Assunto: **Via Oriental de Cascais - VOC - Troço 1**
Processo de Pós-Avaliação nº 303
Envio de Parecer da Comissão de Avaliação e Relatório de Acompanhamento Público

PARECER DA COMISSÃO DE AVALIAÇÃO

VIA ORIENTAL DE CASCAIS - TROÇO 1

**RELATÓRIO DE CONFORMIDADE AMBIENTAL DO
PROJECTO DE EXECUÇÃO**

ANEXO - PLANTA DE IMPLANTAÇÃO DO PROJECTO

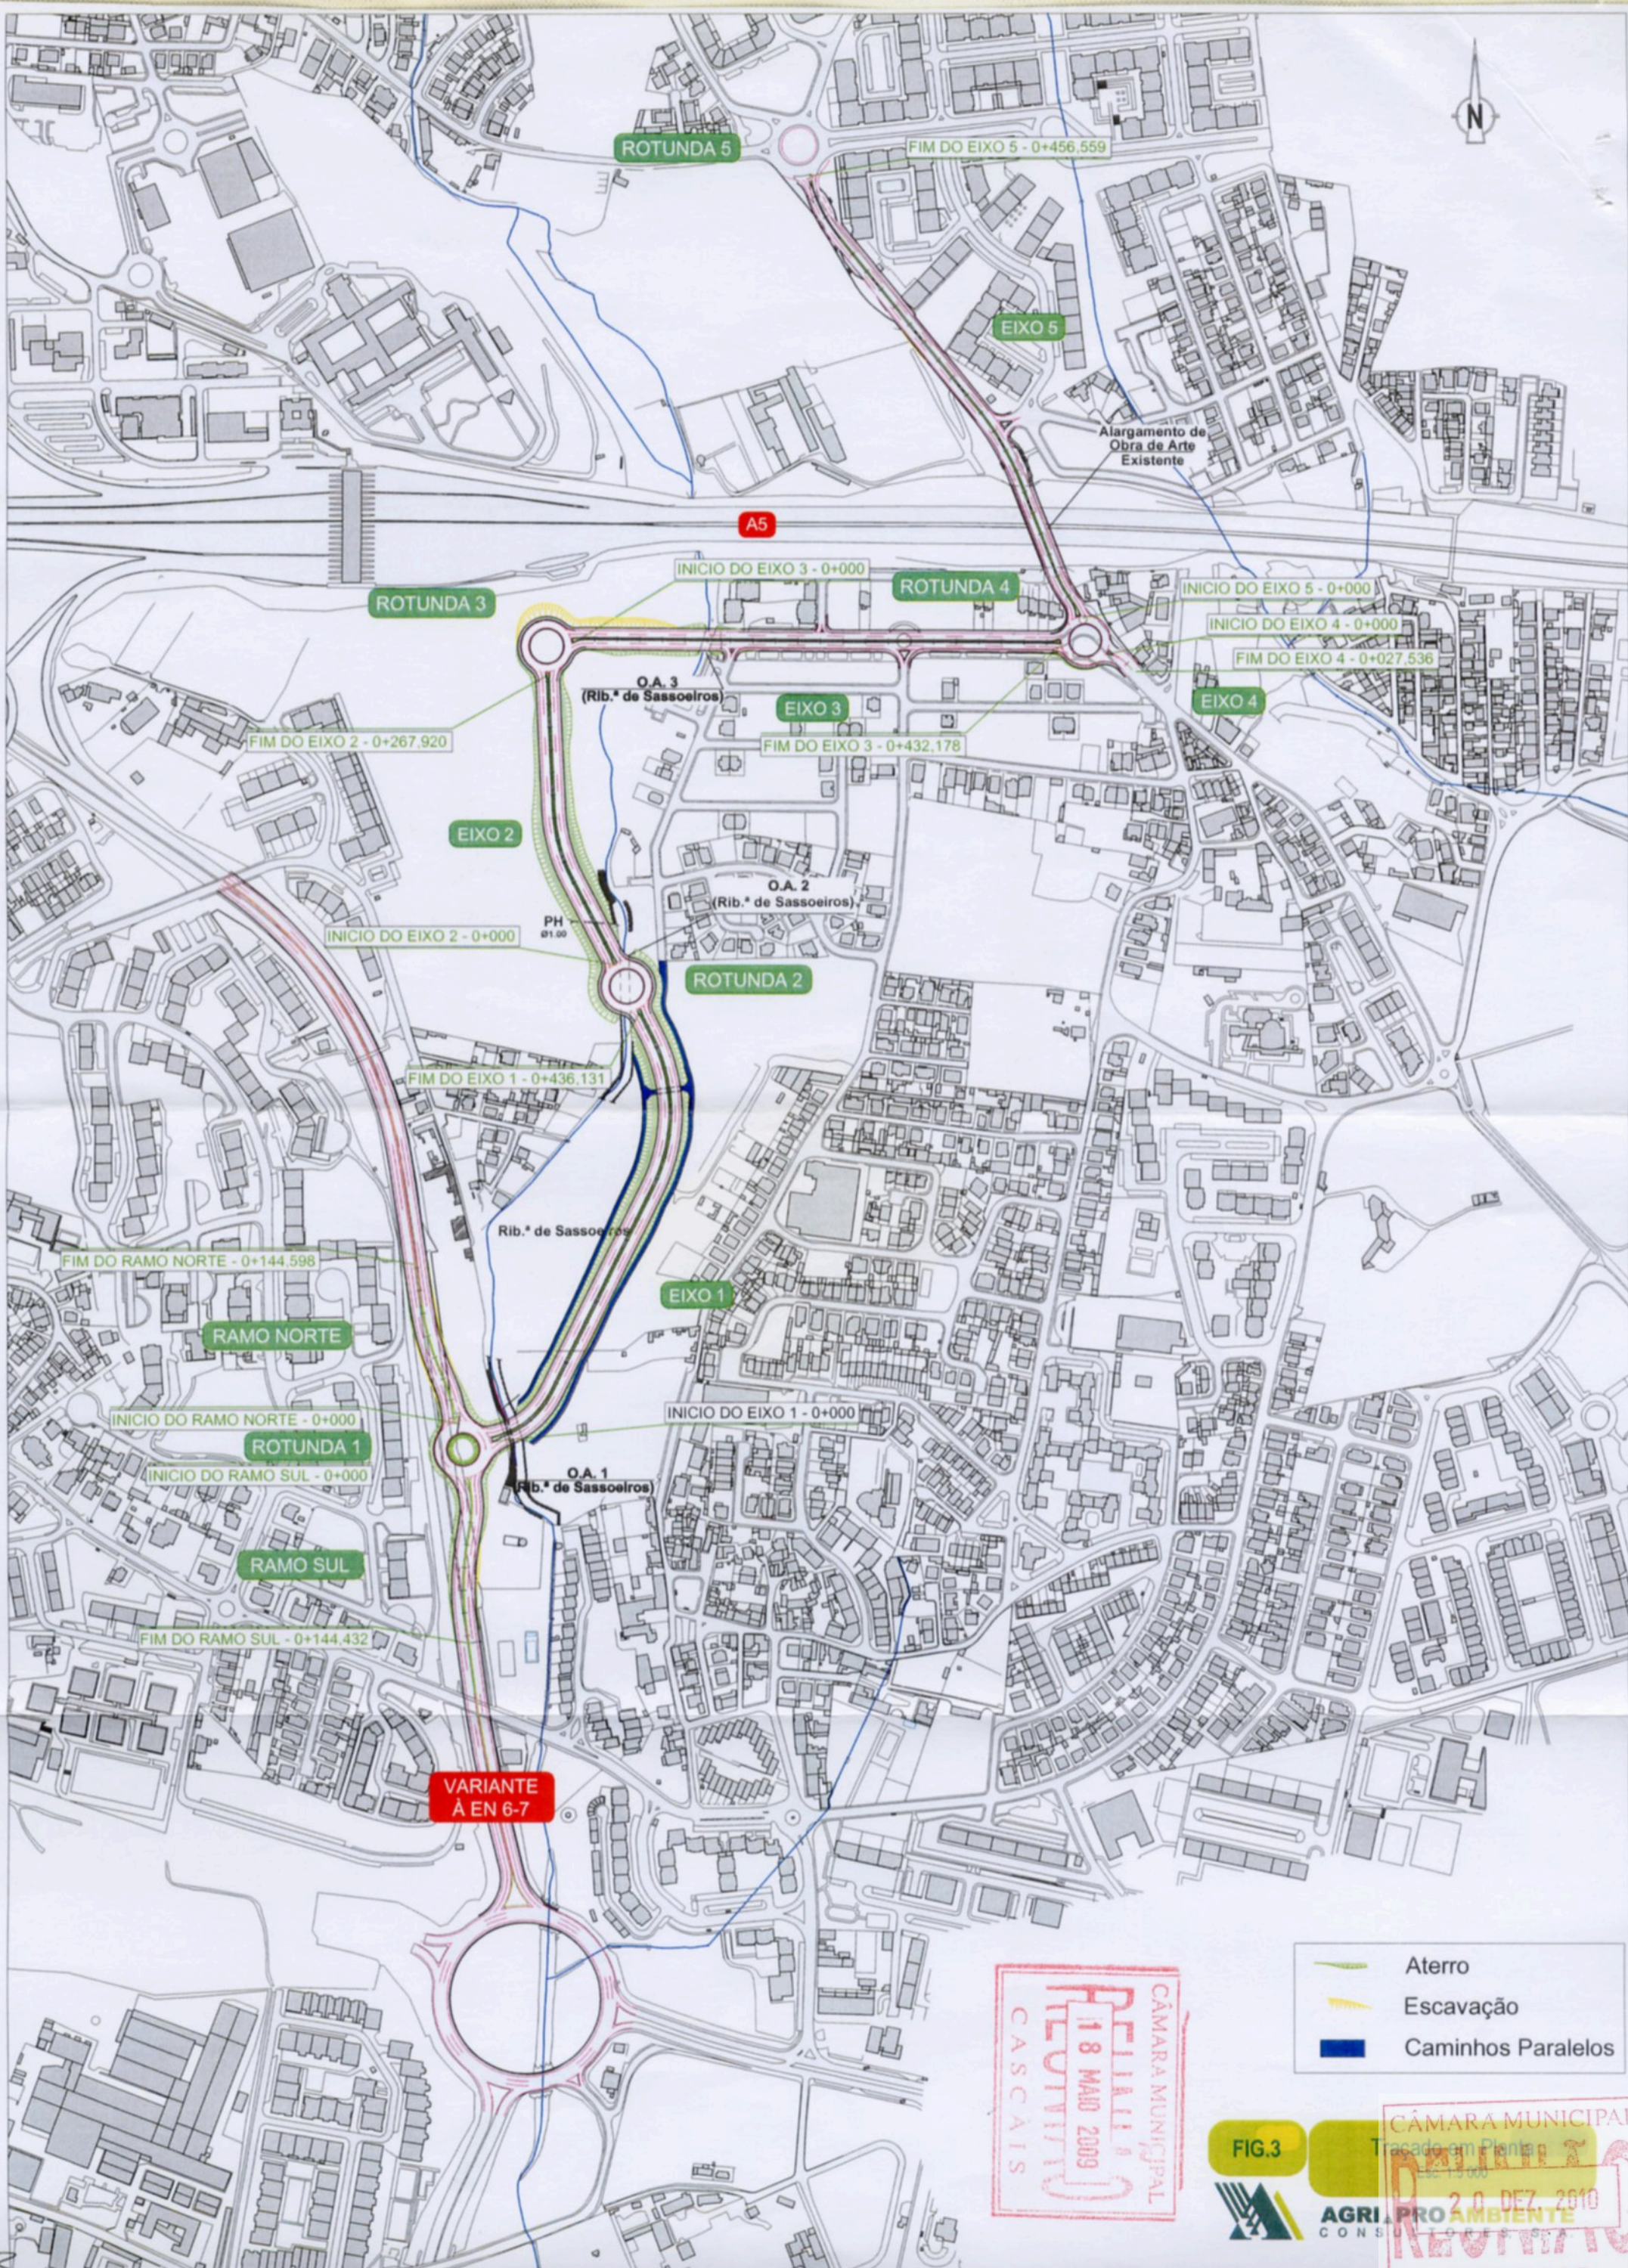
- Ausência, no desenho da figura nº 3, de uma nova estrada aberta há cerca de um mês e projectada desde 1997 pela Câmara Municipal de Cascais que veio agravar os constrangimentos à mobilidade na rede urbana;
